PROCEDURA DI SELEZIONE n. “ADR 04/2024” PER L’AFFIDAMENTO DI UNA SUBCONCESSIONE DI AREE FINALIZZATA ALLA REALIZZAZIONE E GESTIONE DI DUE PUNTI VENDITA DESTINATI AD ATTIVITA’ DI “RISTORAZIONE” E RELATIVE AREE LOGISTICHE PRESSO L’AEROPORTO “L. DA VINCI” DI FIUMICINO.

RISPOSTE ALLE RICHIESTE DI CHIARIMENTI RELATIVE ALLA LETTERA DI INVITO

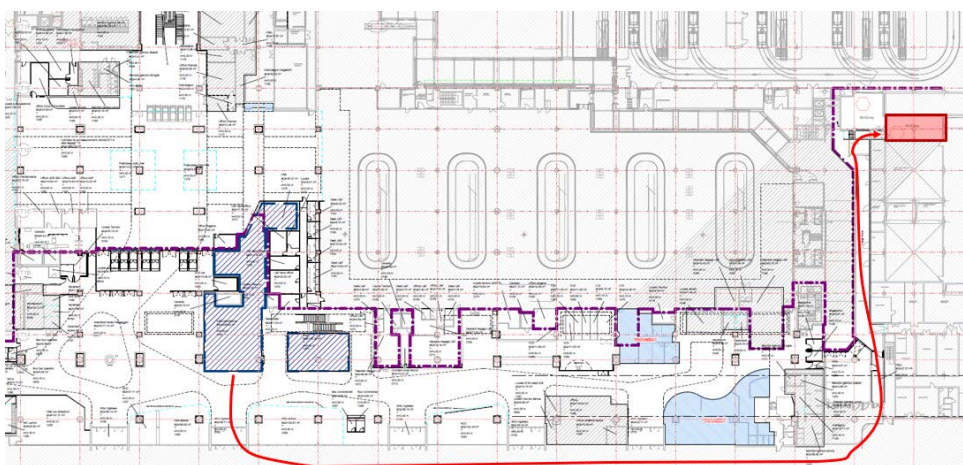
- 1) Nell’immagine sottostante la planimetria di inquadramento con l’indicazione dell’area spogliatoi/servizi igienici a supporto delle due aree oggetto di selezione. L’area spogliatoi/servizi igienici sarà consegnata a rustico.
